MERKNADSSKJEMA - ADMINSTRASJONENS KOMMENTARER TIL MERKNADER OG UTTALELSER - 2. GANGS OFFENTLIG ETTERSYN

Plannavn	Detaljregulering for gbnr. 124/33 m.fl. - Lundsjordet
Plan ID	023732100
Saksnummer	2019/4180
Utarbeidet av	Ebbe Dam Meinild
Datert/Revidert	19.10.23

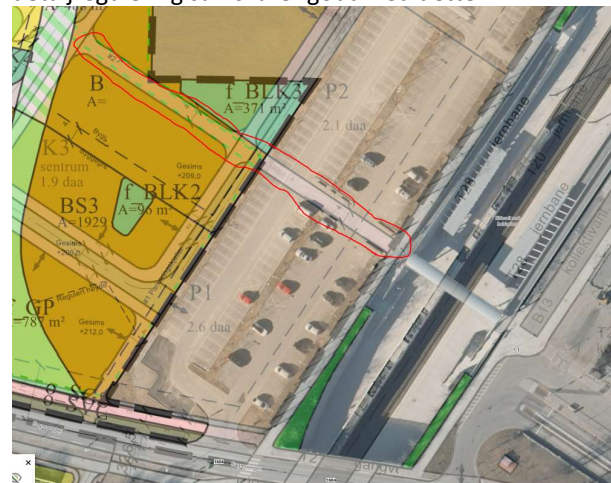
Gangforbindelsen stopper samtidig ved innfartsparkeringen, og det foreslås ikke videre forbindelse mot overgangsbrua gjennom parkeringsarealer på stasjonsområdet. Illustrasjoner som er vedlagt planforslaget viser også at det er prosjektert en gangforbindelse langs parkeringsplassen/plangrensen mot gang- og sykkelveg o_SGS4. Det virker derfor uklart om hensikten med planen er å legge opp til en snarvei for myke trafikanter over parkeringsplassen til stasjonen.

I vår uttalelse til første gangs høring uttrykte vi bekymringen for at kryssing av parkeringsplassen vil kunne medføre trafikkfarlige situasjoner. Vi kan ikke se at trafikksikkerhet for kryssingen har vært vurdert i planforslaget.

For å kunne etablere trafikksikre gangsoner/kryssing over Bane NORs

parkeringsareal, må følgende tiltak/vilkår oppfylles:

- Det må etableres 4 opphøyde gangfelt for reduksjon av hastighet inne på parkeringsarealet. Hensikten med dette er å få ned farten blant kjørende på hele parkeringsflaten.
- De 4 opphøyde gangfeltene må merkes som fotgjengeroverganger og skiltes for dette.
- Det må etableres tilstrekkelig belysning på de 4 områdene med opphøyde gangfelt. Disse etableres ihht. Statens vegvesens normer for belysning av offentlige veier og plasser.
- Det må inngås egen avtale om tiltak på Bane NORs arealer, erverv av grunn for tiltaket, samt fremtidig ansvar for vedlikehold.

Det stemmer. Innfartsparkering er ikke del av planområdet og er allerede regulert i gjeldende områderegulering. Gangpassasjen som sikres i pågående detaljregulering samsvarer godt med dette:

Det er positivt at Bane NOR er oppmerksom på behovet for gjennomgang. Vi merker oss kravene og legger til grunn at disse tas med i ny områderegulering for Råholt sentrum.
